**DAVID FLORIDA LABORATORY - BUILDING # 65**  
3701 Carling Ave., P.O.Box 11490, Station H,  
Ottawa, Ontario, K2H 8S2

### 9f023-20200546 Addenda n° 1

**Projet :** Projet de réaménagement du système de chauffage, de ventilation et de climatisation de la baie 3 (CSA15-G8)

Voici le dessin de la plate-forme de la baie 3.

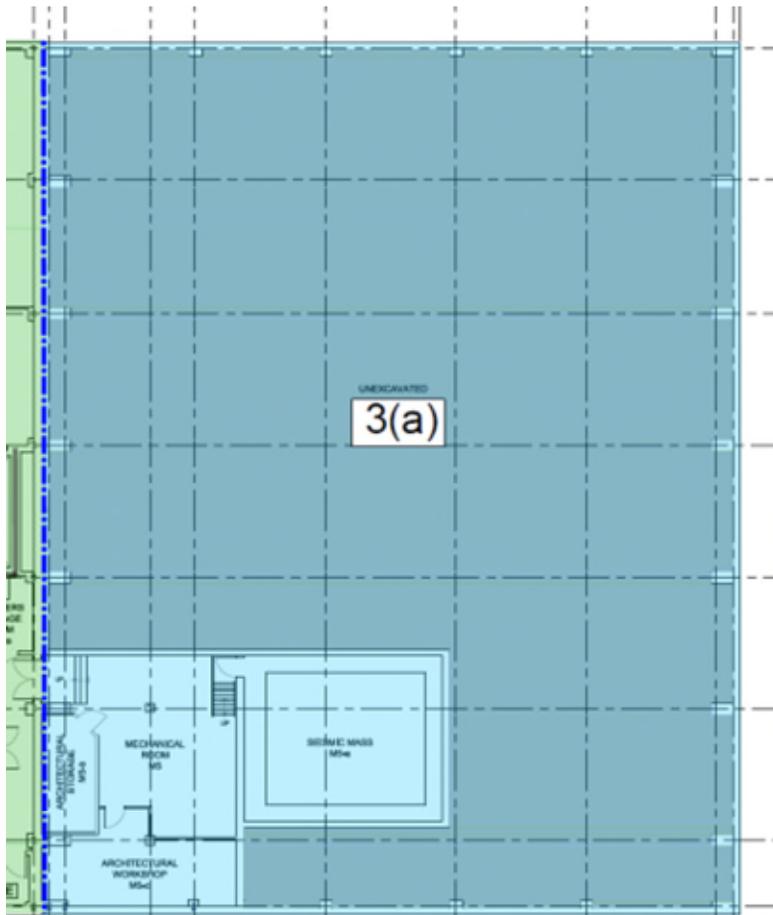
Les échafaudages/ascenseurs sont-ils autorisés sur le sol de la salle blanche ?

Les échafaudages et les monte-charges sont autorisés à condition qu'ils ne dépassent pas la limite de charge au sol. Les limites sont de 250 livres par pied carré (LPC) pour le grand quai de chargement et de 1 250 LPC pour les zones de construction disponibles de la baie 3 (seules les zones de dalles au niveau du sol sont autorisées). Notez que seuls les ascenseurs électriques peuvent être utilisés dans le bâtiment.

La zone représentée par le remplissage bleu foncé est la zone de charge de 1250 LPC. La zone remplie en bleu clair a une charge maximale de 250 LPC. Ce dessin n'est pas à l'échelle et n'est qu'une approximation. Toutes les mesures doivent être confirmées sur place.

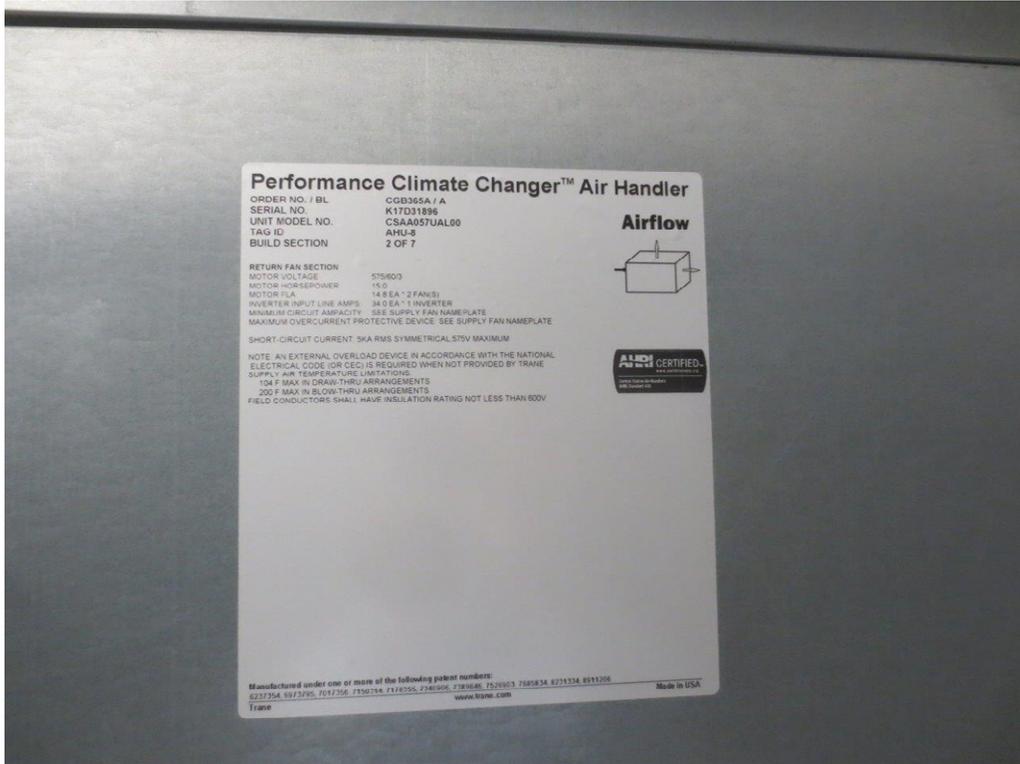
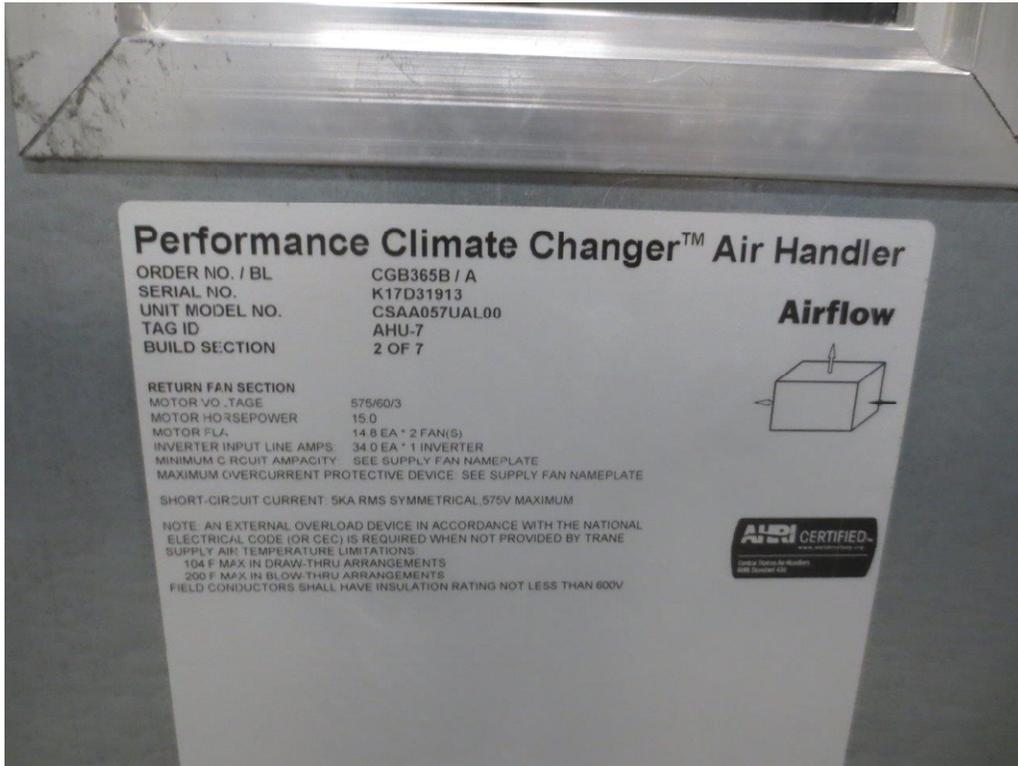
Pourriez-vous nous fournir des photos de la CTA existante et des deux nouvelles unités ?
